**Parecer nº 42/FEAM/URA ASF - CAT/2024**

<b>Parecer Técnico de Licença Ambiental Simplificada (RAS) nº 2234/2023</b>			
<b>Nº Documento do Parecer Único vinculado ao SEI protocolo:</b> 94061307			
<b>PROCESSO SLA 2234/2023</b>	<b>SITUAÇÃO:</b> Sugestão pelo Indeferimento		
<b>EMPREENDEDOR:</b>	HMA Comércio e Extração de Minerais Ltda	<b>CNPJ:</b>	45.197.709/0001-67
<b>EMPREENDIMENTO:</b>	HMA Comércio e Extração de Minerais Ltda	<b>CNPJ:</b>	45.197.709/0001-67
<b>MUNICÍPIO:</b>	DORESÓPOLIS/MG	<b>ZONA:</b>	Rural
<b>COORDENADAS (SIRGAS 2000):</b> 59.662"W		<b>LAT(X):</b> 20° 19' 41.89"S	<b>LONG(Y):</b> 45° 53'
<b>CRITÉRIO LOCACIONAL INCIDENTE:</b>			
• Localização em área de muito alto grau de ocorrência de cavidades, conforme dados do CECAV-ICMBio			
<b>CÓDIGO:</b>	<b>ATIVIDADE OBJETO DO LICENCIAMENTO (DN COPAM 217/2017):</b>	<b>CLASSE</b>	<b>CRITÉRIO LOCACIONAL</b>

<b>Parecer Técnico de Licenciamento Ambiental Simplificado (LAS)</b>				
LAS-RAS Nº: 2234/2023		<b>SITUAÇÃO:</b> Sugestão pelo indeferimento		
<b>EMPREENDEROR:</b>	HMA COMÉRCIO E EXTRAÇÃO DE MINERAIS LTDA		<b>CNPJ:</b>	45.197.709/0001-67
<b>EMPREENDIMENTO:</b>	HMA COMÉRCIO E EXTRAÇÃO DE MINERAIS LTDA		<b>CNPJ:</b>	45.1

Figura 2: Planta topográfica da área do empreendimento HMA Comércio e Extração de Minerais Ltda. Fonte: RAS

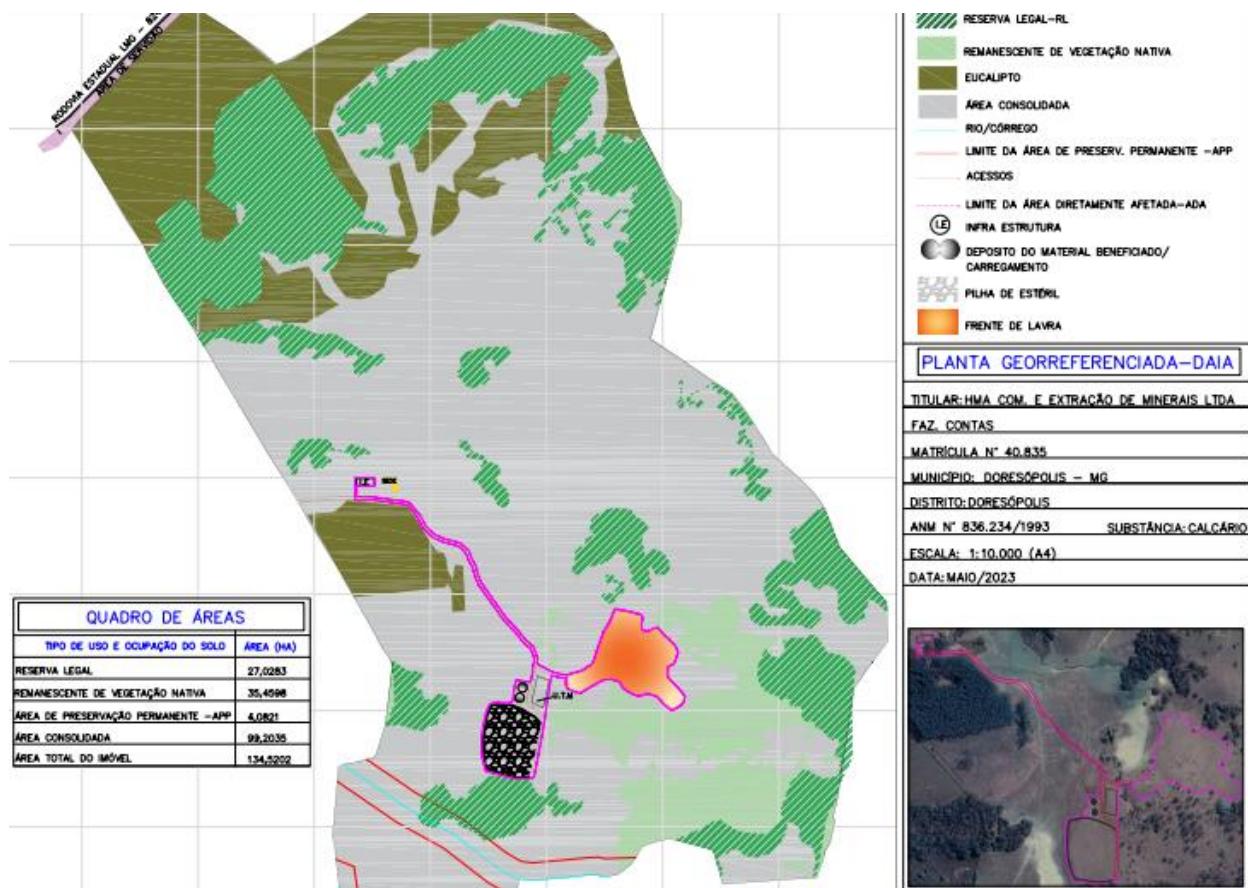
Na imagem de satélite abaixo, podemos observar que parte da ADA se encontra fora do processo ANM da empresa. Porém, essa parte da ADA se refere apenas à pilha de estéril e a local de armazenamento/beneficiamento do material, conforme planta topográfica.

Figura 13. Delimitação das dolinas presentes na área do empreendimento HMA Mineração. Fonte: estudo da Spelyon.

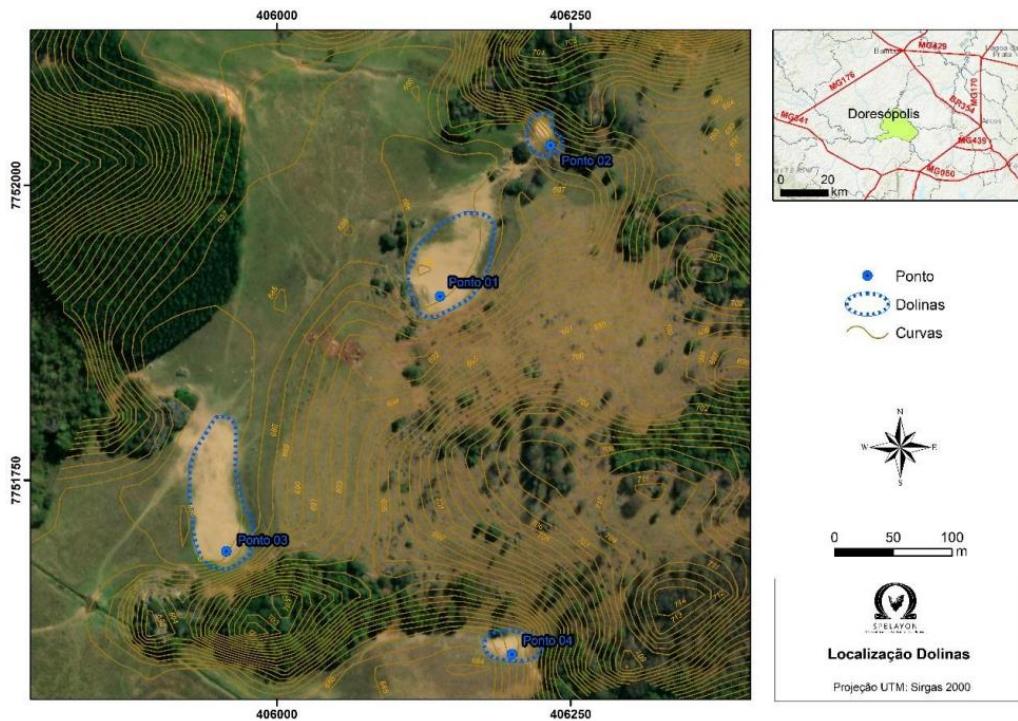
Conforme estudo realizado pela Spelyon, foi confirmado que as formas arredondadas em torno da ADA da empresa consistem em dolinas. A empresa realizou o traçado das dolinas, conforme figura 13, abaixo.

Os estudos apresentados demonstram a existência de espelho d'água dentro das dolinas nas adjacências da ADA. Conforme é possível verificar nas fotografias, o espelho d'água da dolina do 'Ponto 01' continua existente durante o período seco, indicando a existência de um lago de dissolução perene no local, e que no período de cheia, se expande para uma área maior, no Ponto 2. As fotos dos pontos 03 e 04 foram retiradas no período seco, e não demonstram a presença de lagos no local, porém, pode-se aferir pelas imagens de satélite e pelas fotos apresentadas que essas áreas, muito provavelmente, são alagadas nos períodos chuvosos.

Figura 14. Imagem de satélite com pontos de interesse. Fonte: os autores.

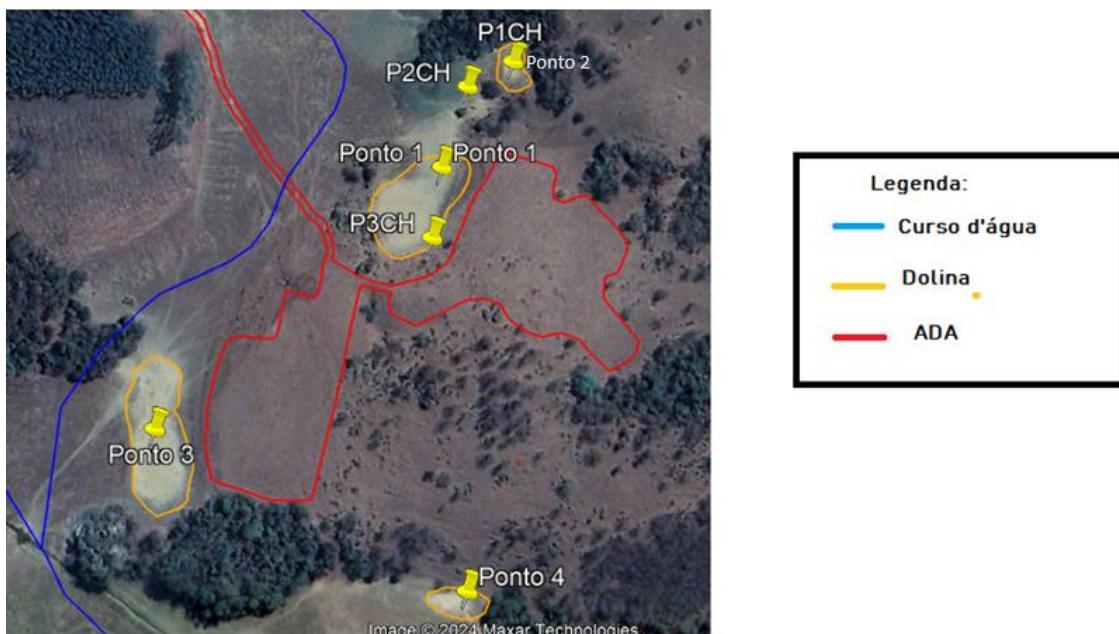
A figura 14, abaixo traz a imagem de satélite com todos os pontos de interesse, sendo estes, dolinas, curso d'água, ADA, e os pontos onde foram realizados os estudos.

A partir das informações apresentadas pela empresa, não é possível aferir com precisão o comportamento hidrogeológico dos lagos e áreas alagáveis presentes no entorno da ADA. Porém, tomando por base apenas o lago com comportamento perene, no Ponto 1, caso sua borda seja coincidente com a da dolina, a APP de 50 metros incidiria dentro da ADA do empreendimento, na área de lavra, conforme demonstrado na figura 18.

Ademais, a presença dos lagos na adjacência da ADA pode demandar a reconfiguração da área de lavra, bem como do local previsto para as pilhas de estéril e UTM. Desta forma, todos os estudos do RAS deverão ser reapresentados, conforme a configuração da nova ADA, respeitando as áreas de APP dos lagos.

Figura 16. Planta topográfica, com foco nos cursos d'água existentes na área da empresa. Fonte: Informações complementares

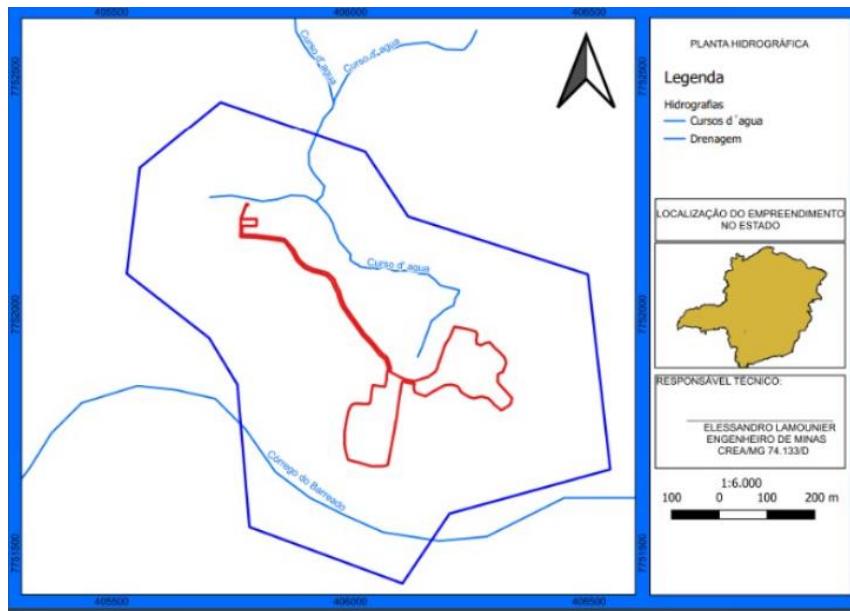
É necessário destacar, ainda, que o sistema de lagos/áreas alagadas existente no local é alimentado por curso d'água, conforme demonstrado pela fotografia área da figura 15. A existência de curso d'água no local consta na base de dados hidrológicos do IDE SISEMA, e foi corroborada pela empresa em

nova planta topográfica (figura 16) e na inclusão do curso d'água no CAR (figura 17), realizados após solicitações feitas nas ICs.

Em conclusão, podemos aferir da discussão acima, que a empresa não apresentou na formalização do presente processo estudos suficientes para que a equipe técnica da FEAM URA/CAT-ASF avaliasse as condições ambientais para a instalação do empreendimento. Isso porque, foi ocultada a existência de curso d'água, bem como das dolinas e lagos/ regiões alagáveis existentes nas adjacências da ADA. Por este motivo, o empreendimento foi autuado por apresentar informações incorretas/falsas ao órgão, AI N° 374755/2024. Desta feita, para instrução de um futuro processo, é necessária a realização um estudo hidrogeológico detalhado, do período de seca e de cheia, nos pontos 1, 2, 3 e 4, visando caracterizar os lagos e áreas inundáveis formados dentro das dolinas. O estudo deve objetivar esclarecer o comportamento sazonal destas áreas, bem como delimitar a dimensão e APP dos lagos.
